参考資料 3 - 3

「原子炉压力容器に対する供用期間中の破壊靱性の確認方法に関する
日本電気協会への説明依頼事項(その1)」に対する回答

令和元年10月18日
(一社)日本電気協会
原子力規格委員会

図 1-1 (8)式と(10)式の破壊靱性遷移曲線の温度差の照射量依存性

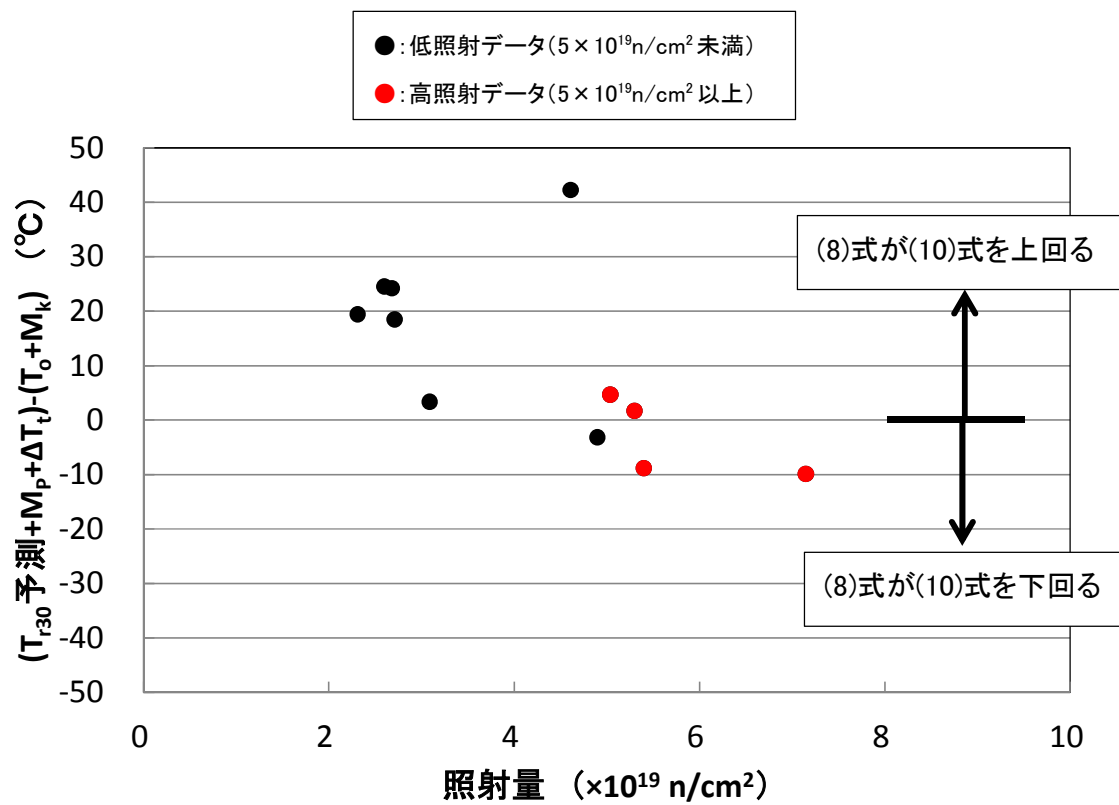
- (1) (8)式(「マスターカーブ法」をもとに、国内プラント用に策定した $[T_{r,30}]$ を用いた式)と(10)式(「マスターカーブ法」をもとに、国内プラント用に策定した式)を PTS 評価に適用できるかについて検討した内容を説明してください。
- (2) (8)式における ΔT_t 及び M_p 並びに(10)式における M_k を算出したプロセスについて、詳細が分かるような資料を提示して下さい。説明には、(10)式でマージンを 2 乗和平方根で表せるとした技術的根拠、 σ_M 、 σ 、 σ_{T_0} の設定根拠と計算プロセスが分かる資料を含んで下さい。
- (3) (10)式に未照射材の T_0 を適用できるかについて検討した内容を説明してください。(10)式に未照射材の T_0 を用いる場合、(8)式の ΔT_t のような鋼種毎の補正值の必要性について検討した内容を説明してください。また、(8)式と、(10)式に未照射材の T_0 を用いた場合との間にどのような差異があるのか実例で示してください。

国内 PWR プラントの監視試験で取得した照射後破壊靱性データの内、表 1-1 に示す T_0 が設定可能な鍛鋼品について、(8)式の T_{r30} 予測値 (T_{r30} 初期値 + ΔRT_{NDT} 計算値 + M_c) + M_p + ΔT_t の値と、(10)式の $T_0 + M_k$ の値の差の照射量依存性を図 1-1 に示します。図 1-1 より、照射量が小さい場合には、(10)式に対して(8)式が保守的となりますが、照射量が大きい場合には、(8)式と(10)式でほぼ同等となる傾向があります。これは、 T_{r30} で規格化した時の破壊靱性データに対する照射量の依存性(第 2 回検討チーム会合資料 2-1 の P8)を踏まえて、(8)式の ΔT_t を高照射領域の破壊靱性データで設定したことと対応するものと考えられます。

回答(1)の図 1-1 に示したように、鍛鋼品については照射量が小さい場合には(10)式による破壊靱性の参照温度は(8)式よりも低い傾向が認められ、これは未照射材でも同様と考えられます。第2回検討チーム会合資料 2-1 の P8 に示した破壊靱性データに対する照射量の依存性を踏まえると、未照射材を含む照射量が小さい材料を用いて設定した(10)式による破壊靱性遷移曲線を使用して、より照射量が大きい領域の評価に適用する場合は、非保守的な評価となる可能性があり、JEAC4206-2016 の解説-RF-4222-2 では、評価時点の照射量に近い照射量を受けた試験片から取得した T_0 を使用することを推奨事項として記載しています。ただし、現時点では T_0 が設定可能な材料は限られており、補正値を設定できるだけのデータベースが存在しないことから、JEAC4206-2016 中には鋼種毎の補正値を規定しておりません。

図 2-1 脆化予測による予測誤差を考慮したマージン (M_p)

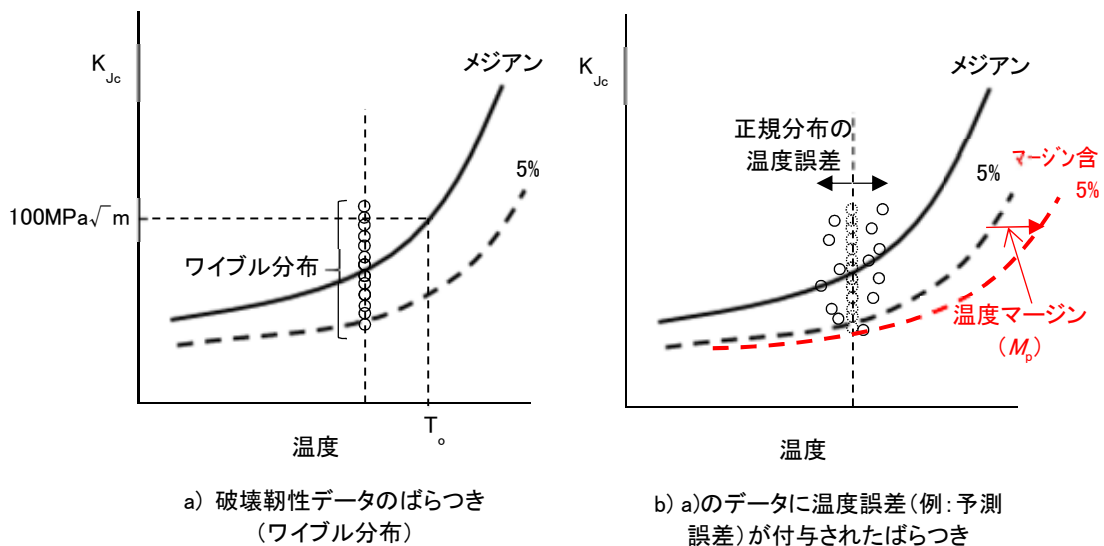
(2) (8)式における ΔT_t 及び M_p 並びに(10)式における M_k を算出したプロセスについて、詳細が分かるような資料を提示して下さい。説明には、(10)式でマージンを 2 乗和平方根で表せるとした技術的根拠、 σ_M 、 σ 、 σ_{T_o} の設定根拠と計算プロセスが分かる資料を含んで下さい。

PTS 評価用破壊靱性遷移曲線は、 T_{r30} 実測値をベースに設定したものであり、 T_{r30} の値として評価時期の照射量を考慮して算出した T_{r30} 予測値を用いる場合には、予測に伴う不確かさ(予測誤差)を考慮して適切な温度マージン(M_p と称)を付加する必要があります(図 2-1)。

M_p の値については、1)に示す誤差伝播の法則から設定した M_p の妥当性を、2)に示すモンテカルロ計算及び3)に示す脆化予測法により予測した $T_{r,30}$ 予測値で整理した照射後破壊靱性データが破壊靱性遷移曲線を上回る確率と Wallin の評価法による破損確率を確認することにより、3°Cと設定しました。
